Amministrazione Provinciale di Pesaro e Urbino

PROGETTO DI RIDISTRIBUZIONE DEI QUANTITATIVI DI MATERIALE ASSEGNATO MA NON AUTORIZZATO E DEI RESIDUI DEL VIGENTE PPAE - PEAE

Relazione sulla verifica delle proposte ricevute con manifestazione d'interesse di cui alla Determina n. 415 del 12.04.2023

Elaborato 00

Proposta di Variante per il polo KM001 ammessa per procedura di screening di VAS

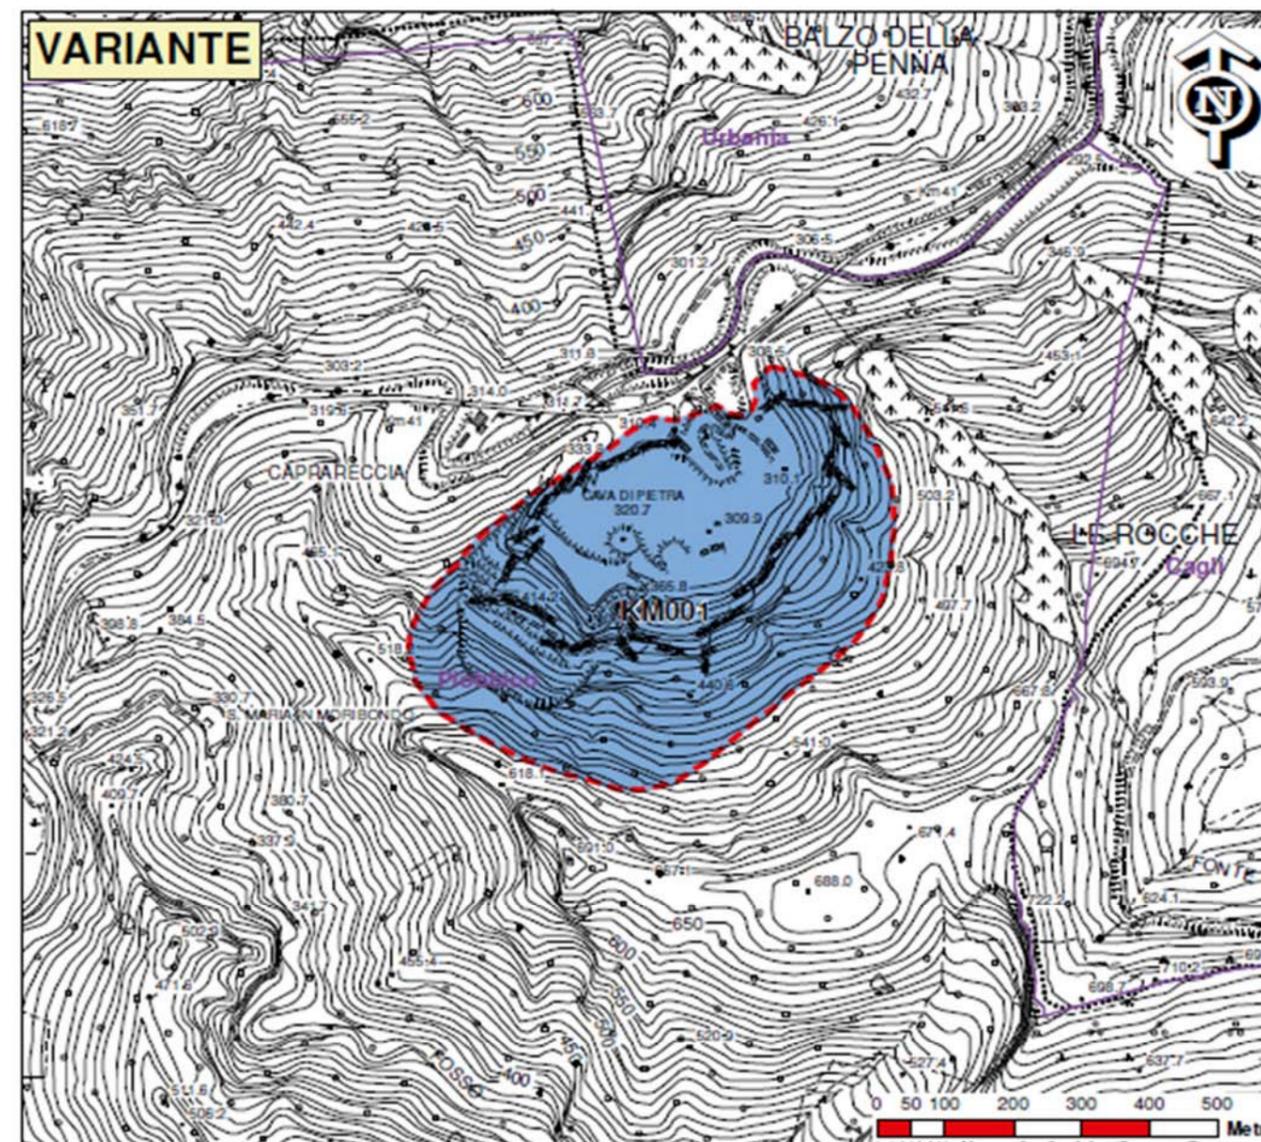
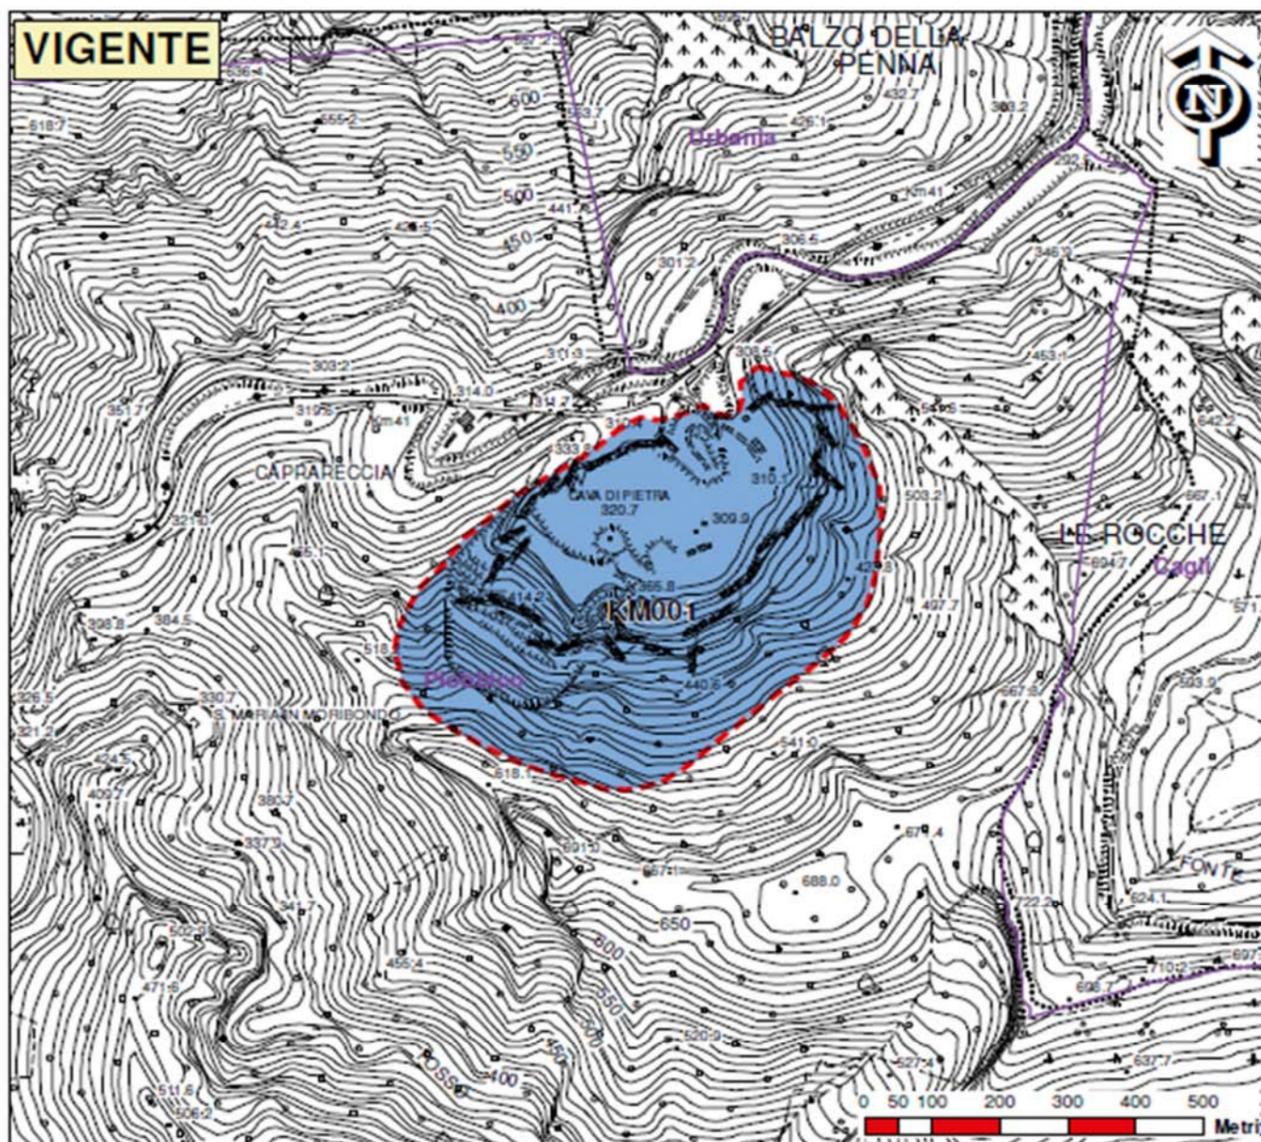
La proposta di Variante prevede un aumento della volumetria da assegnare al Polo estrattivo da 1.861.781 m³ del PPAE vigente a 3.111.781 m³ tale da recepire la nuova volumetria assegnata con Decreto del Presidente della Provincia di PU n. 248 del 20.10.2023 (con la quale è stata approvata la Relazione propedeutica alla Variante Generale del PPAE e PEAE) di 1.250.000 m³.

La perimetrazione del bacino e del polo estrattivo KM001 rimane invariata e non necessita di modifiche.

COI001

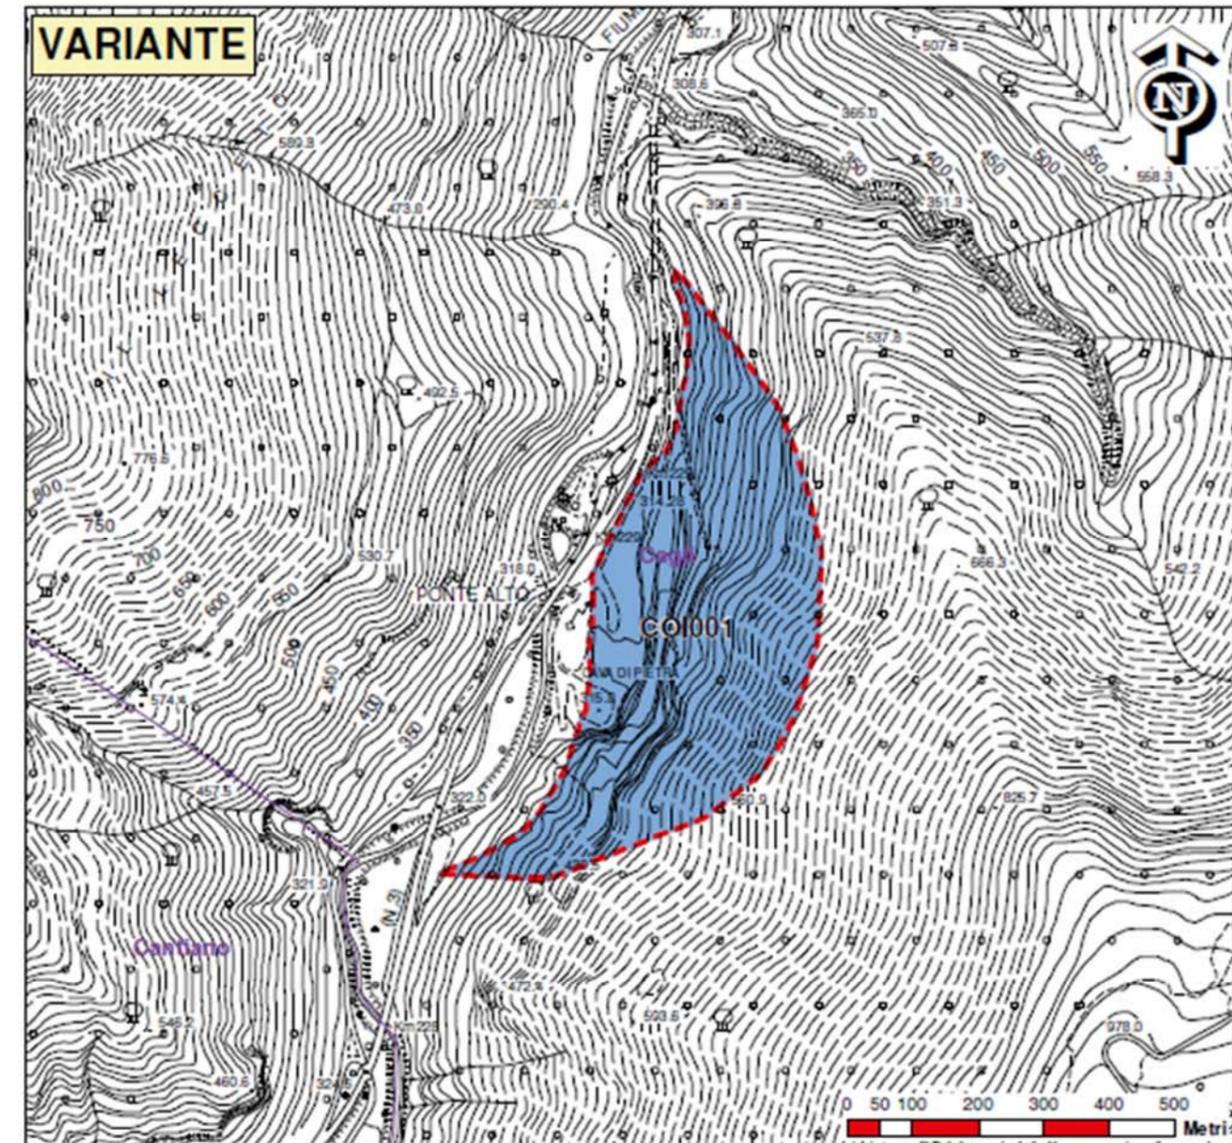
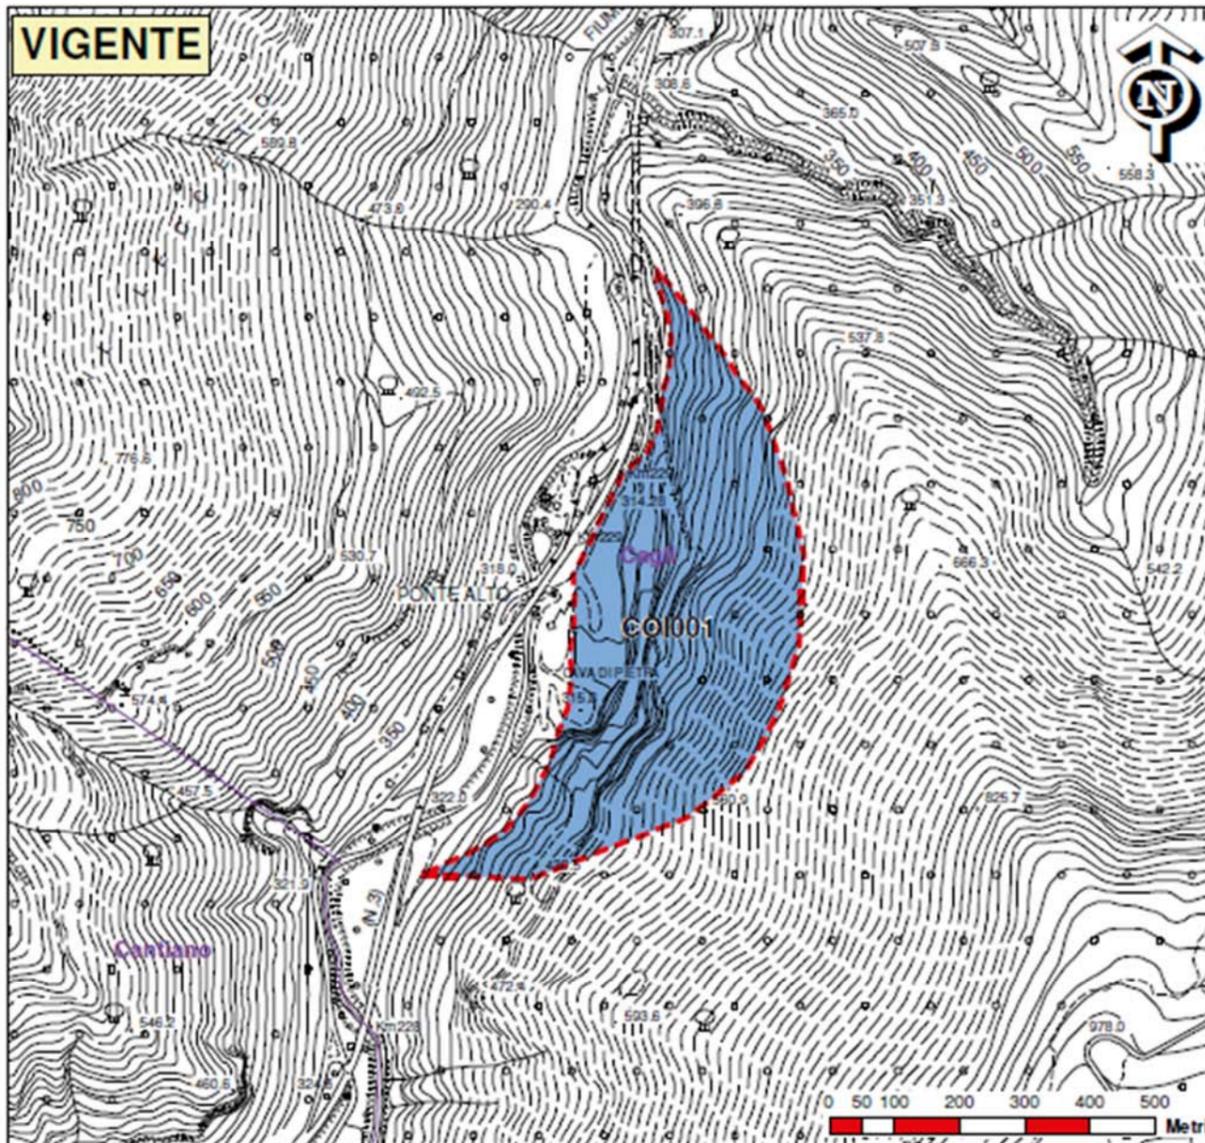
Proposta di Variante per il polo COI001 ammessa per procedura di screening di VAS

La proposta di Variante prevede un aumento della volumetria da assegnare al Polo estrattivo da 1.601.948 m³ del PPAE vigente a 2.851.948 m³ tale da recepire la nuova volumetria assegnata con Decreto del Presidente della Provincia di PU n. 248 del 20.10.2023 (con la quale è stata approvata la Relazione propedeutica alla Variante Generale del PPAE e PEAE) di 1.250.000 m³.

La perimetrazione del bacino e del polo estrattivo COI001 rimane invariata e non necessita di modifiche.

Proposta di Variante per il polo GH001 ammessa per procedura di screening di VAS

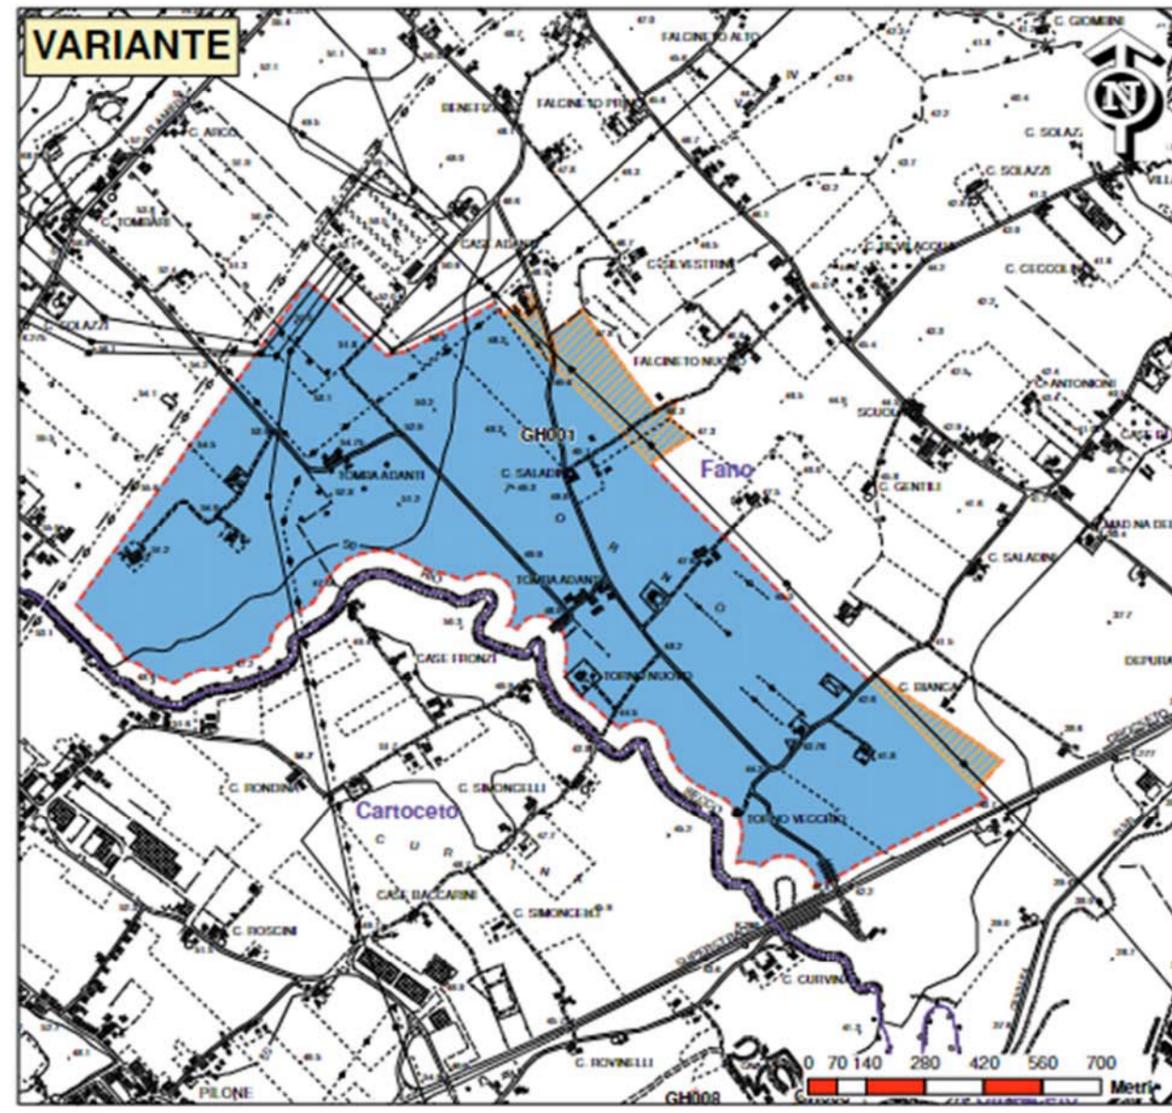
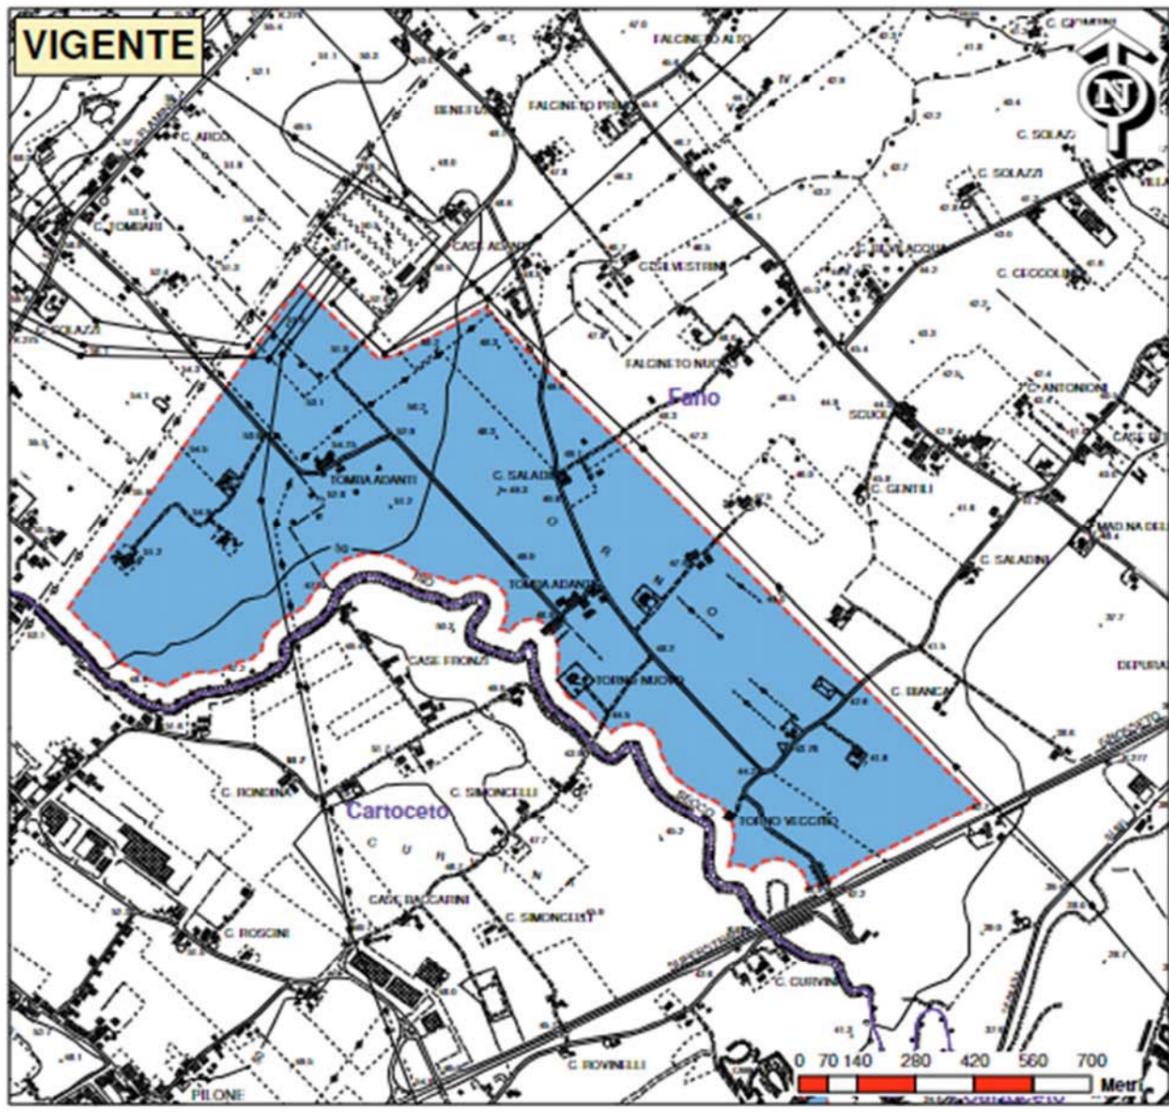
La proposta di Variante prevede un aumento della volumetria da assegnare al Polo estrattivo da PPAE vigente tale da recepire la nuova volumetria assegnata con Decreto del Presidente della Provincia di PU n. 248 del 20.10.2023 (con la quale è stata approvata la Relazione propedeutica alla Variante Generale del PPAE e PEAE) di complessivi 851.341 m³ (542.540 m³ +308.801 m³).

In merito alla proposta di modifica della perimetrazione del polo, la stessa si ritiene al momento accoglibile ma CONDIZIONATA al parere positivo del gestore della rete (e- distribuzione) che interverrà come SCA in fase di screening di VAS per quanto attinente all'interferenza con la fascia di rispetto V6 (elettrodotti) ed in particolare all'interferenza con l'elettrodo di AT.

GH005

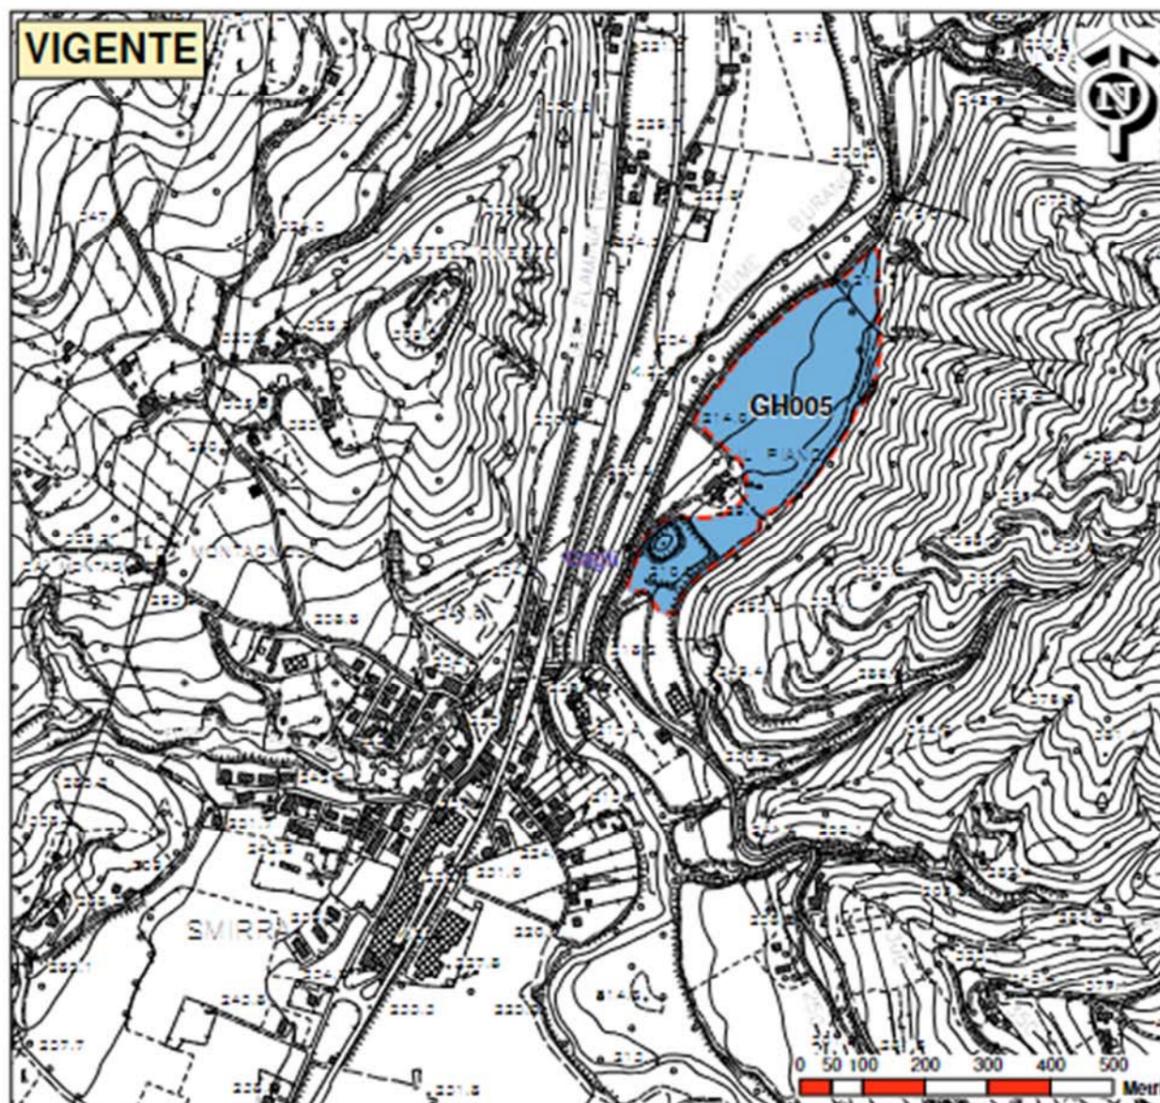
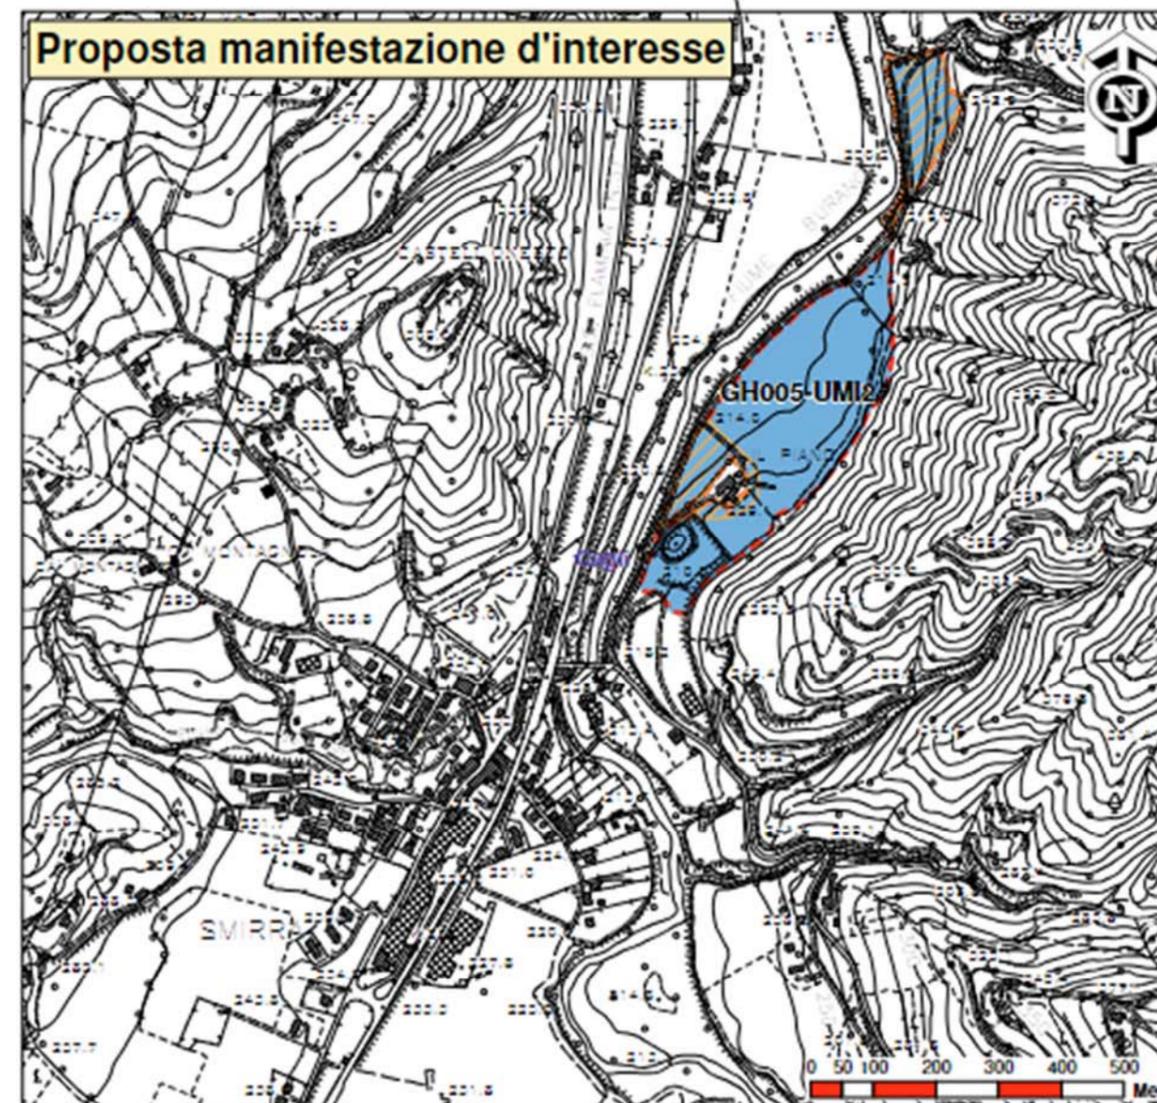
In merito alla proposta di modifica della perimetrazione del polo, non si ritiene accoglibile per le seguenti motivazioni:

Pertanto il polo GH005 UMI1-UMI2, non subisce modifiche al perimetro.
